Ministero della cultura

SOPRINTENDENZA SPECIALE PER IL PIANO NAZIONALE
DI RIPRESA E RESILIENZA

Oggetto: [ID_VIP: 7574] - Progetto di un impianto fotovoltaico e opere di connessione alla RTN, denominato "San Biagio", della potenza di picco pari a 29,16 MW, da realizzarsi nei Comuni di Crotona (KR) e Scandale (KR).

Parere tecnico-istruttorio.

Figura 2 – Planimetria completa dell’impianto e sistema dei beni paesaggistici e archeologici - elaborazione SS-PNRR

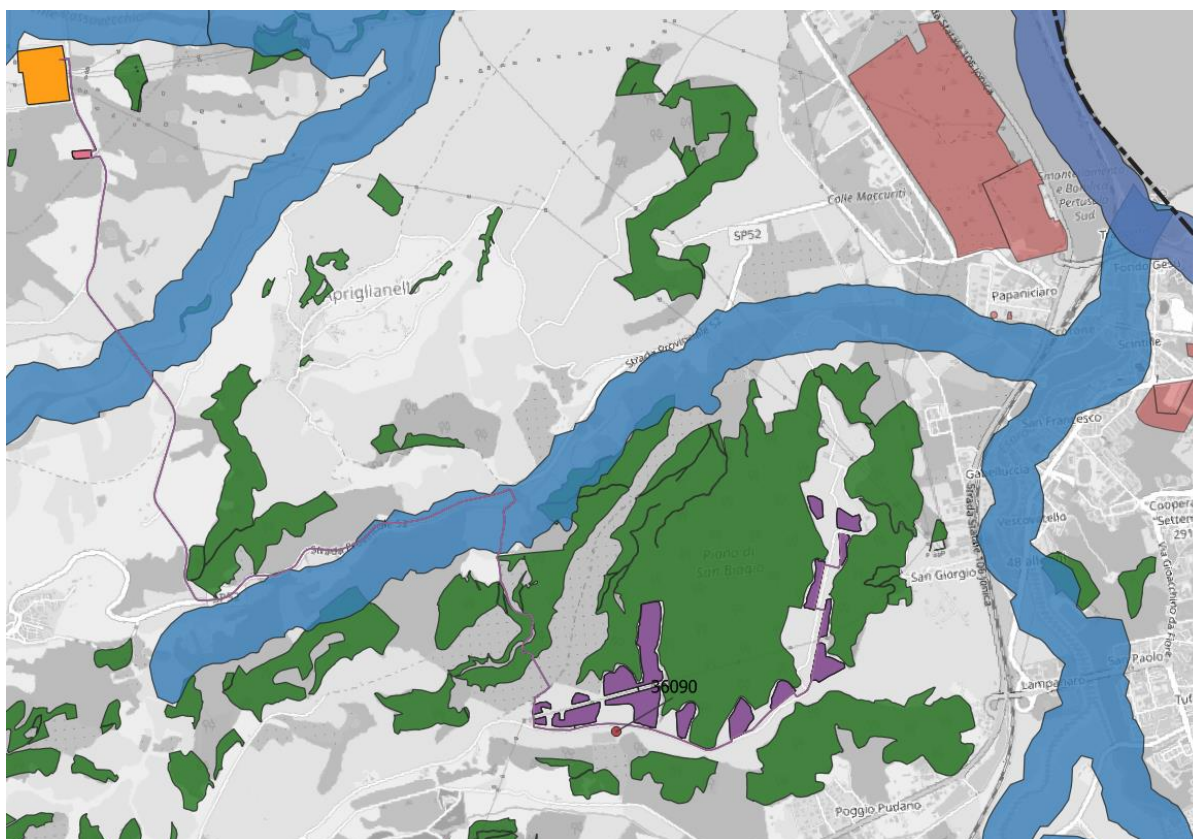
CONSIDERATO E VALUTATO che, l’assetto vincolistico dell’area in cui si inserisce il progetto proposto, come dettagliato nel parere emesso dalla competente Soprintendenza territoriale, comprende:

- **aree e beni paesaggistici tutelati ai sensi dell’art. 142** comma 1), lett. c) - g) - m) D. lgs. n. 42 del 2004, interferiti direttamente dall’impianto proposto;
- **beni culturali tutelati dalla parte II** (beni architettonici e beni archeologici) del D.lgs. n. 42 del 2004;
- **vincoli culturali in itinere**, in immediata adiacenza all’area di progetto, in riferimento al complesso archeologico in località Piano San Biagio, dettagliatamente illustrato all’interno del parere emesso dalla competente Soprintendenza territoriale;

Figura 3 - Inquadramento aree prioritarie per impianti FER (stralcio elaborato SNBSIAT45-00)

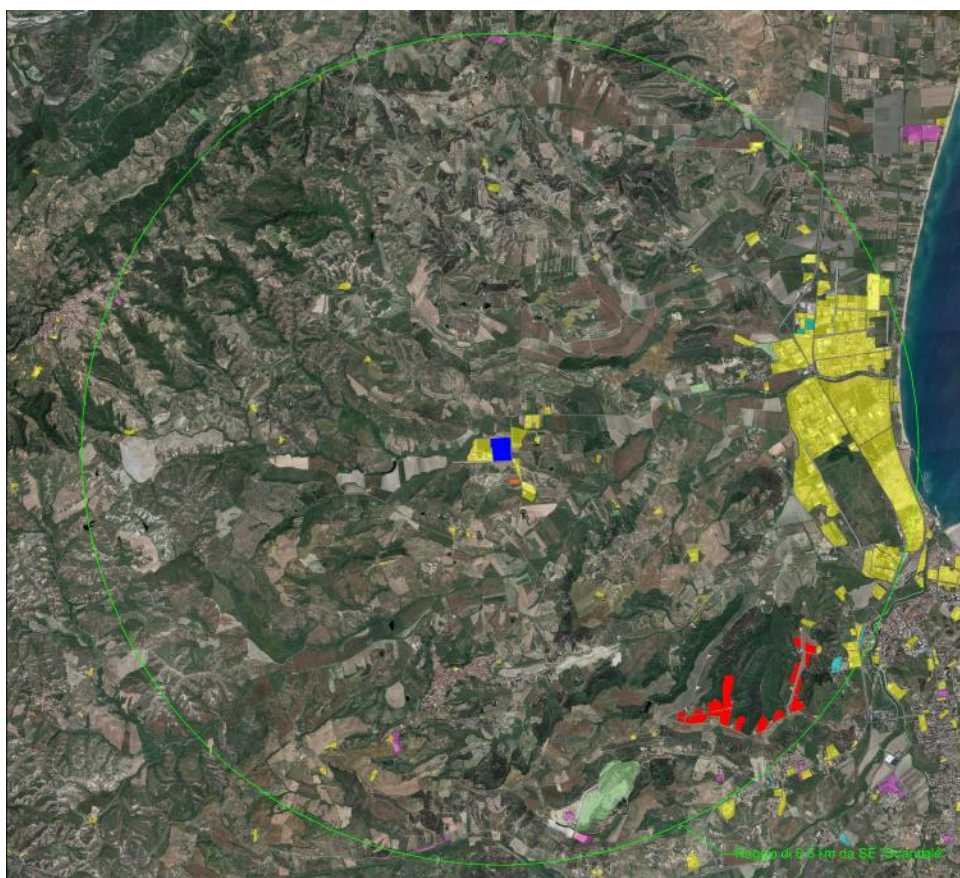
CONSIDERATO E VALUTATO, inoltre, che, in riferimento agli **impatti cumulativi**, il contesto territoriale in cui l'impianto in esame si inserisce, è caratterizzato dalla presenza di numerosi impianti FER già realizzati, autorizzati o in corso di valutazione (impianti eolici, fotovoltaico e agrivoltaico di grande generazione) e che il previsto impianto fotovoltaico, insistendo sul medesimo sito di un impianto eolico esistente, prefigurerebbe **una caratterizzazione industriale del paesaggio rurale, in una parte eminente dell'immediato entroterra crotoniate**, che sarebbe in aperto contrasto con la visione strategica proposta a livello regionale e comunale, fortemente improntata al recupero delle valenze storico-culturali, paesaggistiche ed ambientali della città di Crotona;

Figura 5 - Carta delle presenze archeologiche (stralcio Elaborato SNBSS0T04-01-TAV_1)

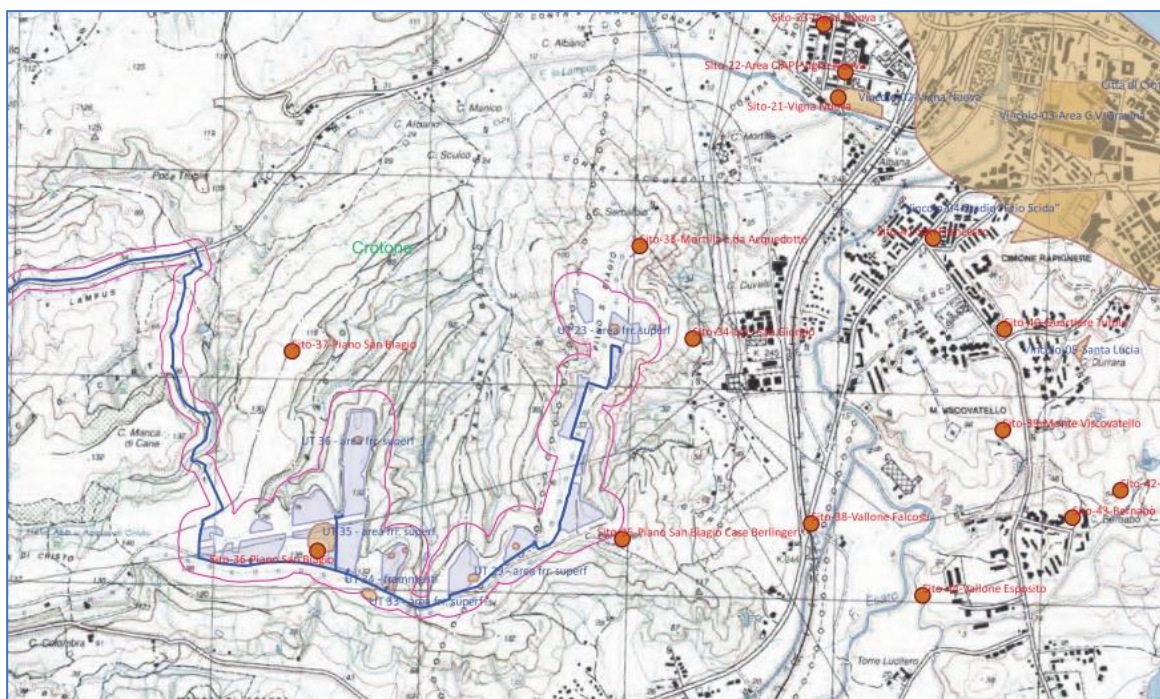
CONSIDERATO E VALUTATO che, *in riferimento agli aspetti archeologici* il previsto impianto si trova immediatamente a ridosso di un'area interessata da un **vincolo culturale in itinere** ai sensi degli artt. 10 e 12 del D.Lgs. 42/2004, in località Piano San Biagio, nel quale nel 2011-2012 sono stati rinvenuti e indagati i resti di una chiesa paleocristiana (V sec. a.C.) e di un cimitero (VI-VII sec. d.C.) in coincidenza con un'area di dispersione fittile e che pertanto la realizzazione dell'impianto rappresenterebbe un rischio notevole per la conservazione di un patrimonio culturale diffuso, rappresentato dai siti archeologici e dalla conservazione dei valori paesaggistici connessi "in considerazione dell'elevato interesse storico e archeologico che tali testimonianze rivestono anche ai fini della ricostruzione delle dinamiche di insediamento post-antiche e della storia della Diocesi di Crotona", come confermato dal Servizio II – Scavi e tutela del patrimonio archeologico, della Direzione generale Abap;
